Monitores GreenStar™

Notas de Versão da Atualização de Software 22-3
3.36.1073

Melhoria do RTK sob Forte Atividade da Ionosfera

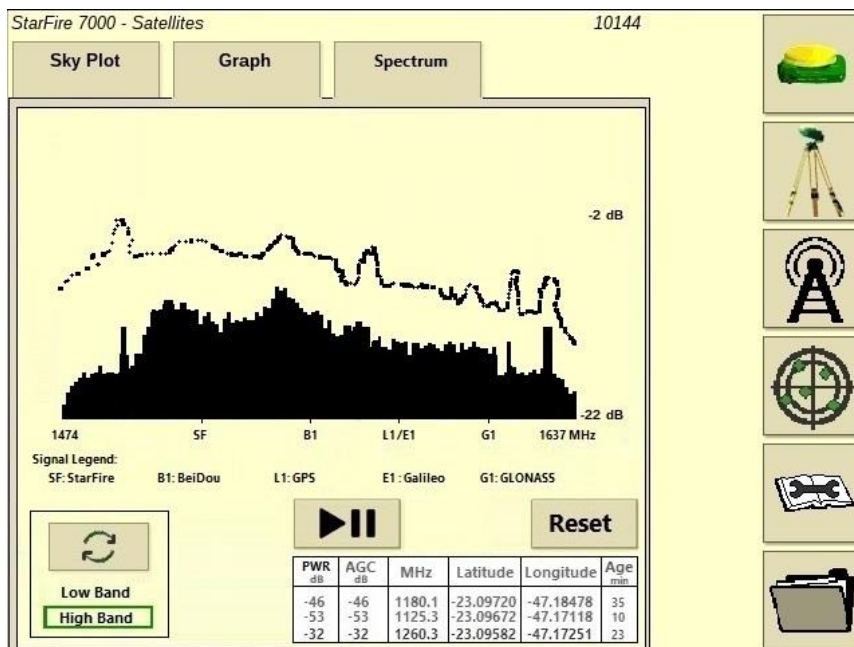
Isso serve para ajudar nas condições de cintilação na América do Sul (Região 3).
